הנדון: חוות דעת וממצאי ביקורת ליקויי בנייה

דירה חדשה מקבלן במסגרת תמ"א 38

ת"י 4068 חלק 1 (1998)

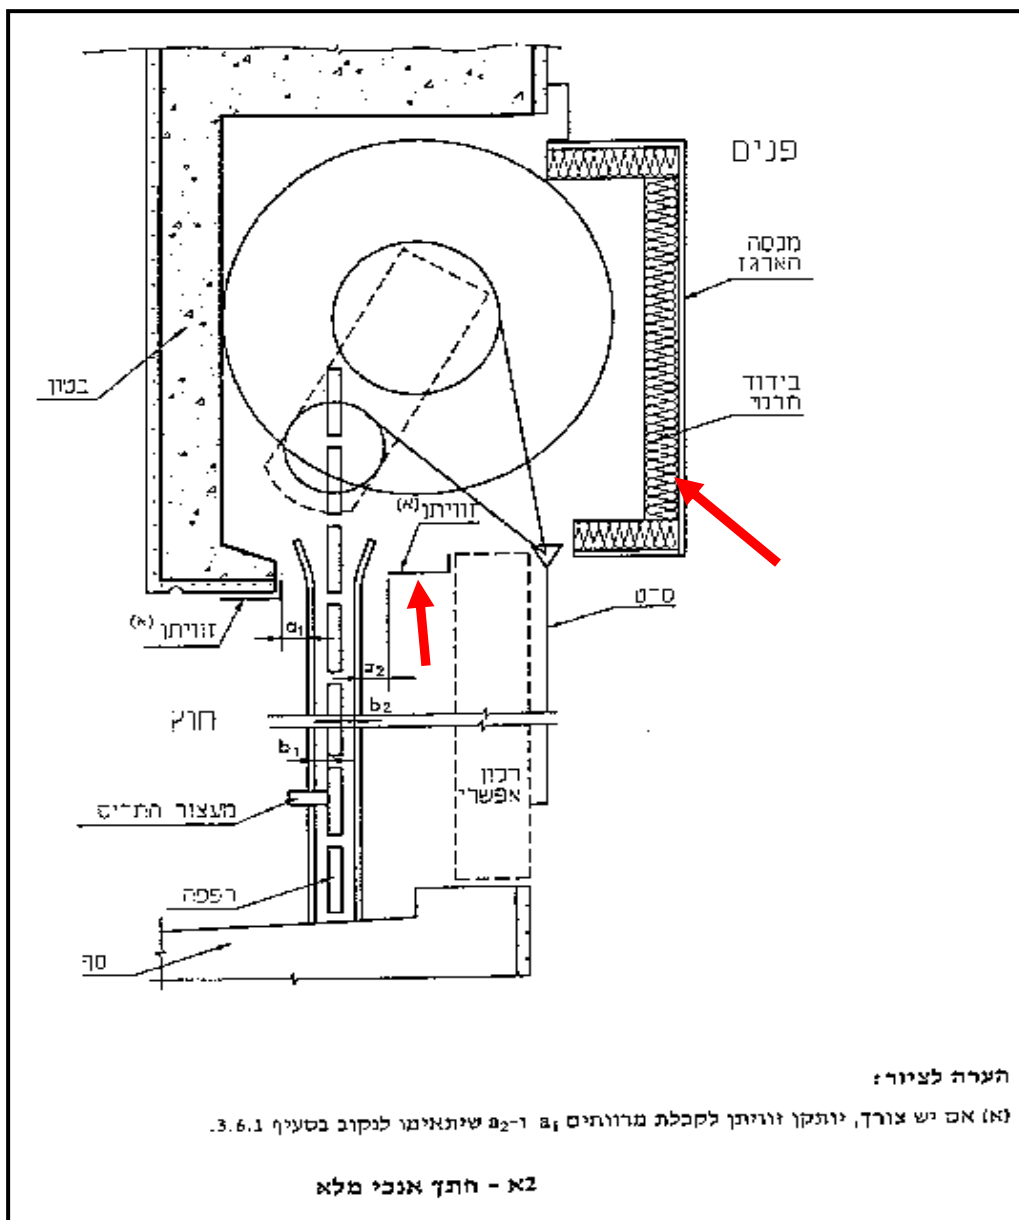
2.1.6 האטימה בין המסגרת לאדנים ולגליפים בוצעה בצורה לקויה ורשלנית או לחלופין לא

בוצעה כלל. השלכות הדבר הן – חדירות רטיבות ישירות מבחוץ פנימה.

- 1.1 להרכיב בידוד תרמי בארגזי התריסים. במידת הצורך לשנות את הארגזים.
- 1.2 לפרק את ההלבשות ולבצע מילוי תקני בין המלבנים לקירות הסמוכים / משקופים העיוורים.
- 1.3 לאטום את הוויטרינה ואת כל החלונות מחדש.
- 1.4 להרכיב את האביזרים החסרים:
 - 1.4.1 מכסי בורג;
 - 1.4.2 מייצבי כנפיים;
 - 1.4.3 שסתומי מים חד כיווניים;
 - 1.4.4 מחסומי הרוח פנימיים.

תקן ישראלי - ת"י 1752 חלק 1

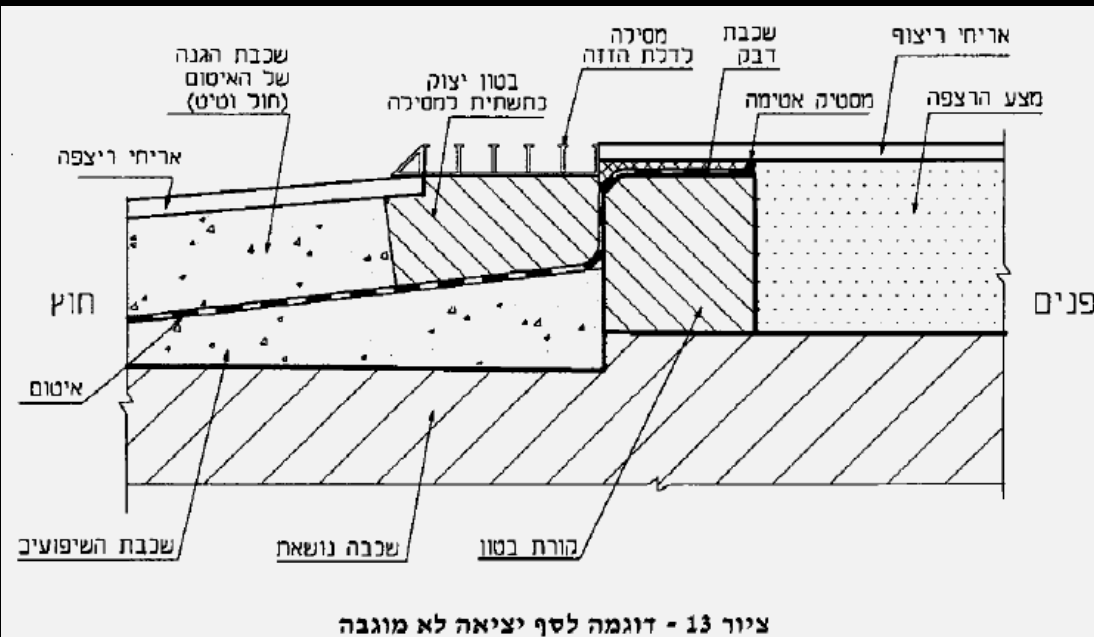
2.2.11 עפ"י הממצאים ותוצאות הבדיקה בין רצפת הסלון לרצפת המרפסת (מתחת לוויטרינה)

מערכת האיטום לא בוצעה כלל או בוצעה בצורה לא תקינה לחלוטין. ליקוי זה מהווה ומבטיח

חדירות רטיבות מהמרפסת לרצפת וקירות של הסלון.

- 2.1 לפרק את הוויטרינה. לפרק את הריצוף בסלון ובמרפסת, הכל בסמוך לוויטרינה. לבצע מערכת איטום תקינה בין רצפת הסלון לרצפת הוויטרינה. להשלים ריצוף בסלון ובמרפסת. להשלים תיקונים בגליפים. להרכיב את הוויטרינה מחדש.
- 2.2 לבצע את התיקונים להבטחת יציבות של מלבן הוויטרינה באופן כללי ושל מסילה העליונה בפרט.
- 2.3 לאטום היטב בין הוויטרינה לרצפת המרפסת ולגליפים.
- 2.4 להחליף את התריס הלקוי (שלא מתאים במידות הרפפות).
- 2.5 להרכיב את האביזרים החסרים (בנוסף למתוארים קודם):
 - 2.5.1 זוויות בין ההלבשות;
 - 2.5.2 פקקי פלסטיק על הקצוות של ידיות הכנפיים;
 - 2.5.3 מעצור לכנפיים;
 - 2.5.4 אטמים במפגשי הכנפיים;
 - 2.5.5 זווית האלומיניום בין רצפת הסלון למסילת הוויטרינה התחתונה.

7. גימור לקוי בין החיפוי לתקרה

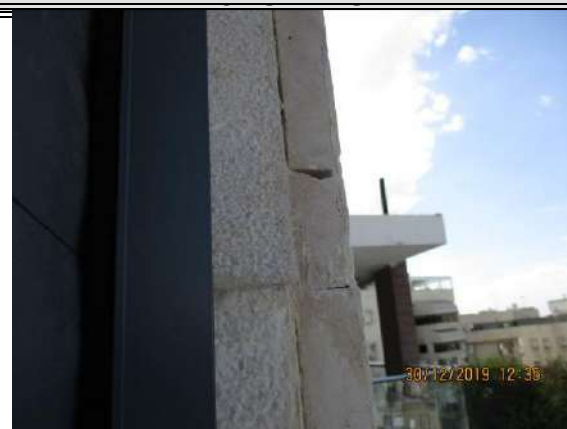
3.2.9 נוצר גימור לקוי בין החיפוי לתקרות שמעליו.

1. בשלב זה בדירה הנבדקת יש לבצע תיקוני החיפוי, כולל:
 - 1.1 החלפת אריחים לקויים המתוארים בסעיף 3.2.

תקן ישראלי ת"י 789	SI 789
אב התשס"ג - יולי 2003	July 2003
ICS CODE: 91.010.30	
סטיות בבניינים: סטיות מותרות בעבודות בנייה	
Deviations in buildings: Permitted deviations in construction works

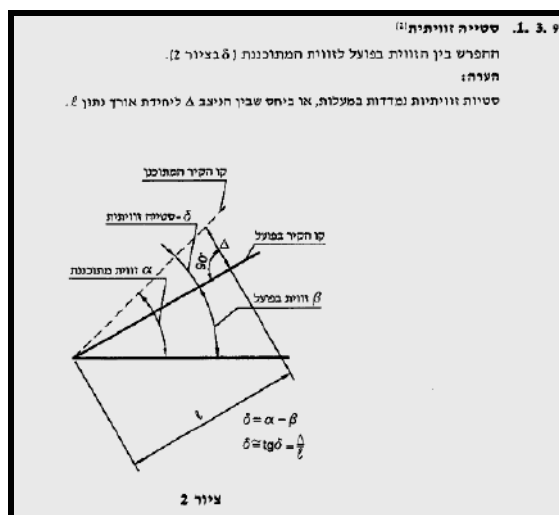
4.1 קירות הדירה ובעיקר בסלון, מטבח והול הכניסה נבנו עם סטיות זוויתיות גדולות אשר במספר מקומות הן מופרזות. עקב כך בין הקירות אין זווית ישרה של 90 מעלות. כמו כן נוצר מפגע נוסף והוא – נוצרו קליניים בריצוף הצמוד לקירות הנ"ל.

עם כל "הנחות" לתמ"א 38 לא עולה על הדעת כצד בדירה חדשה אשר נבנתה מחדש ניתן היה לבצע את בניית הקירות בצורה כזאת לקויה ולא מקצועית. הסטיות הנ"ל בנוסף למפגע אסתטי החמור ביותר מהוות גם קושי רב בהרכבת רהטים קבועים, כגון נארונות מטבח, שיש המטבח, חיפוי קירות מעל השיש וכדומה.

- לבצע יישור קירות.
- לבצע יישור סינר.
- כולל תיקוני ריצוף (פירוק והרכבה חוזרת של השיפולים), עבודות טיח מחוזק וצביעה כללית.

10. הקיר תקין. כלומר הבעיה היא במשקוף

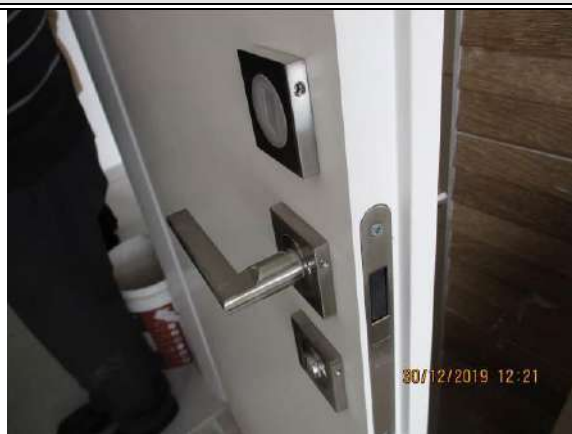
- 5.1.1 משקופי הדלתות לא מפולסים ולפעמים עקומים;
- 5.1.2 הלבשות הדלתות הורכבו בצורה עקומה עם שוני הנראה לעין בבליטתן מהמשקופים / מהקירות;
- 5.1.3 חיבורי הלבשות לא מישוריים;
- 5.1.4 הלבשות מתפרקות;
- 5.1.5 לא בוצע מילוי גמר בין הלבשות לקירות;
- 5.1.6 ברוזטות של הפרזול מיקום הראוי של בורגי החיזוק הוא בתחתית האביזרים. בפועל ועקב רשלנות המרכיב הברגים נמצאים בצד ונראים לעין.

1. לבצע תיקוני הנגרות לפי רשימת הליקויים.

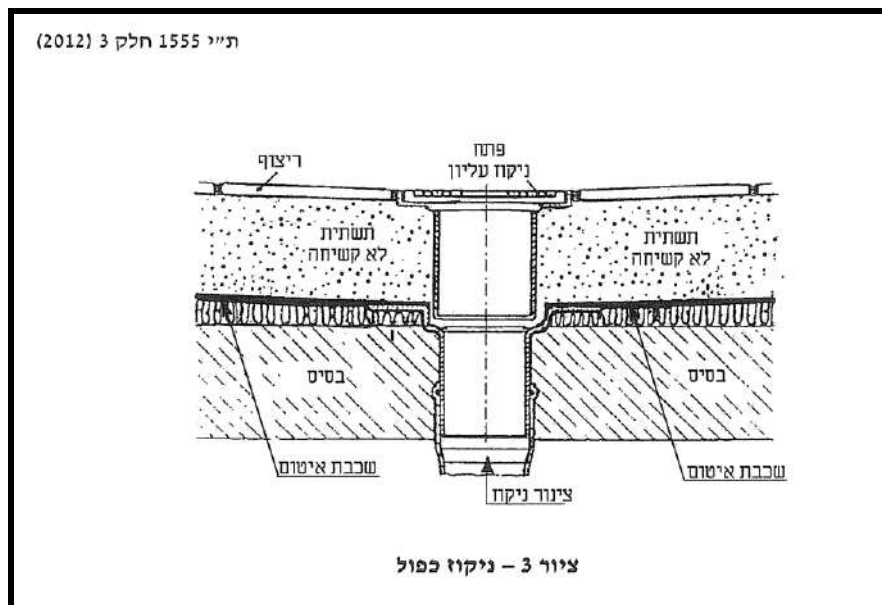
7.3 מתחת לדופן של הקיר הנ"ל (המפריד) אריח הקופינג הורכב בצורה עקומה לחלוטין.

7.4 החיבור המרכזי בין חלקי המאחז נעשו בצורה לא תקינה ולא אסתטית.

1. לבצע תיקונים במעקה, על מנת למנוע את התפרקות השמשות.
2. להמציא פתרון למרווח הלא תקני בין המעקה לקיר ההפרדה.
3. ליישר את אריח הקופינג מתחת לקיר ההפרדה.
4. לשפר גימור בחיבור המאחז.
5. להחליף קולט המים ברצפת המרפסת.
6. לפנות פסולת מהמרפסת ולבצע בדיקת ריצוף (שיפועים ושלמות). במידת הצורך לבצע תיקונים.
7. לבצע תיקוני גמר בקורת הבטון הצמודה למרפסת. כולל סנפלינג או ש"ע.
8. להשלים גמר בקורה יורדת.
9. לבצע אף המים בתקרה.
10. לצבוע את הקירות המלוכלכים מחדש.
11. להשלים הרכבת תשקע.
12. להרכיב אביזר החשמל או לבטל את קופסת החיבורים.

תקן ישראלי - ת"י 1205.2

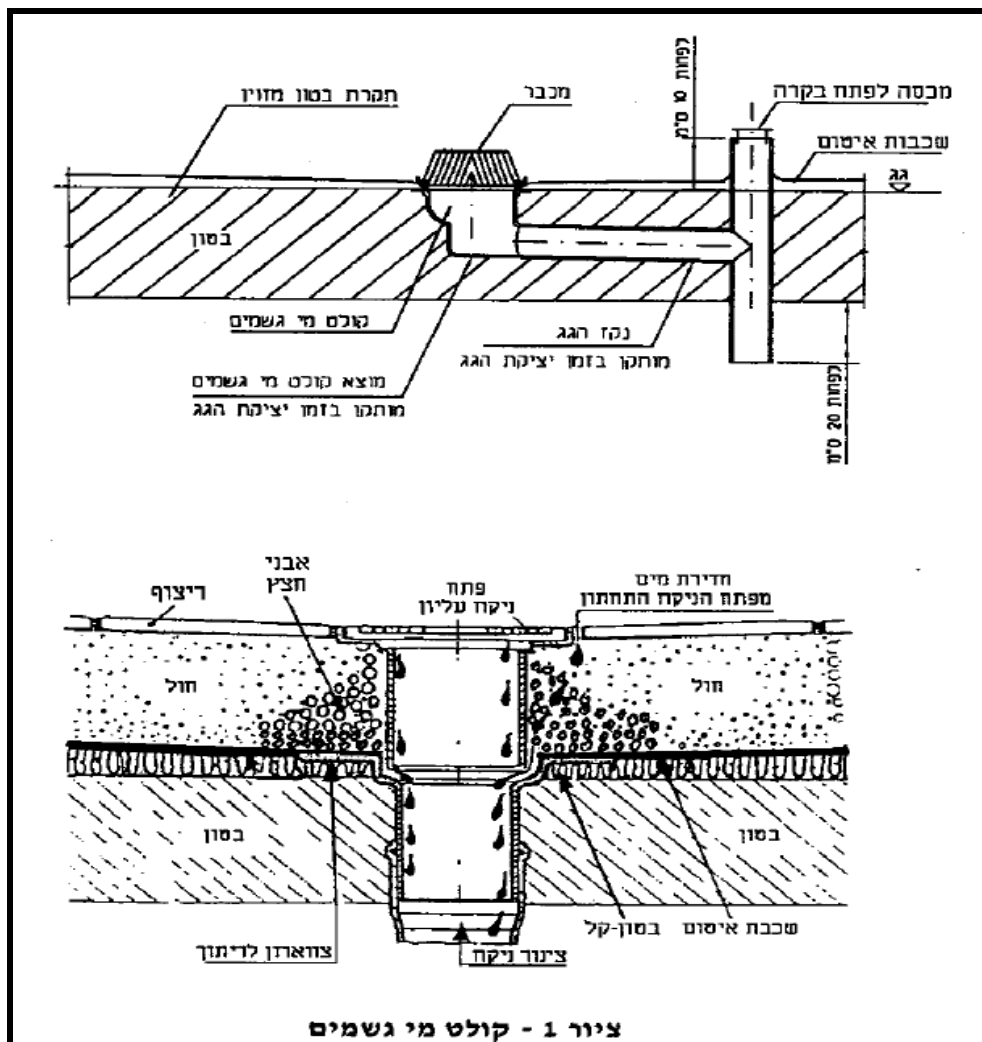
7.5 ברצפת המרפסת הורכב קולט מים לא תקני: עפ"י דרישת התקן היה צריך להרכיב קולט מים

כפול אשר מנקז את מי הגשם הן מפני הריצוף, והן מתשתיתו. בפועל הורכב קולט מים רגיל.

עקב כך יש לצפות להצטברות מים בתשתית, לפגיעה במערכת הריצוף ועל סימני רטיבות רבים

על פני הרובה.

9. סדק בין הלוחות

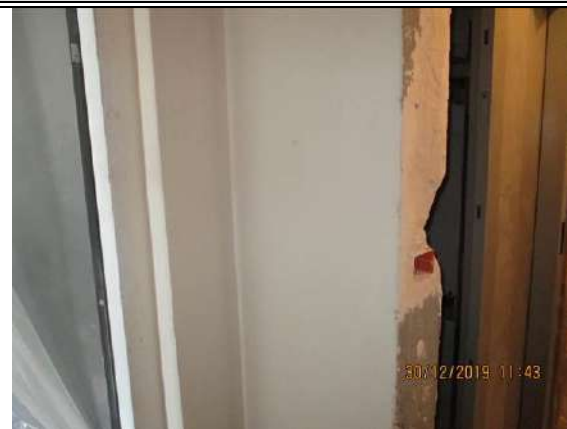
- 9.1 משקוף הפלדלת נצבע ע"י צבע יסוד בלבד.
- 9.2 הפלדלת אינה נסגרת / ננעלת בצורה תקינה.
- 9.3 מתחת לפלדלת בוצע מעבר מודרג לקוי ולא תקני – ללא הפרש גבהים בין רצפת הדירה לרצפת הלובי. צפויות חדירות מי שטיפה ומים בעת התקלה כלשהי בארונות המים בלובי קומתי.
- בנוסף במעבר המודרג המאולתר זה לא הורכב פס מתכת.
- 9.4 מידה ומיקום של פתחי המזגן בסלון ומטבח למיטב הבנתי לא מהווים תפקוד תקין ויעיל של מערכת המיזוג.
- 9.5 לא הושלמו עבודות החשמל, בלוח החשמל ובכלל המערכת בדירה.
- 9.6 בחדר שינה ילדים צינור הניקוז של המזגן הורכב בקיר עם שיפוע הפוך – כלפי מטה.
- 9.7 נדרש בירור בנושא של בידוד האקוסטי בקירות של פיר המעלית אשר צמוד לדירה.

1. להשלים צביעה במשקוף הפלדלת.
2. לבצע תיקונים על מנת להבטיח נעילת הפלדלת תקינה.
3. לשנות ריצוף מתחת לפלדלת: לייצר מעבר מודרג תקני ולהרכיב פס המתכת.
4. נדרש יעוץ מקצועי לגבי פתחי האוויר של המזגן. במידת הצורך יש לשנות את המערכת.
5. להשלים עבודות החשמל בדירה, כולל ביצוע סימון למעגלים בלוח החשמל.
6. לשנות מיקום / צורה של צינור הניקוז של המזגן בחדר שינה ילדים.
7. נדרש בירור לגבי בידוד האקוסטי של פיר המעלית. במידת הצורך יש לבצע תיקונים.
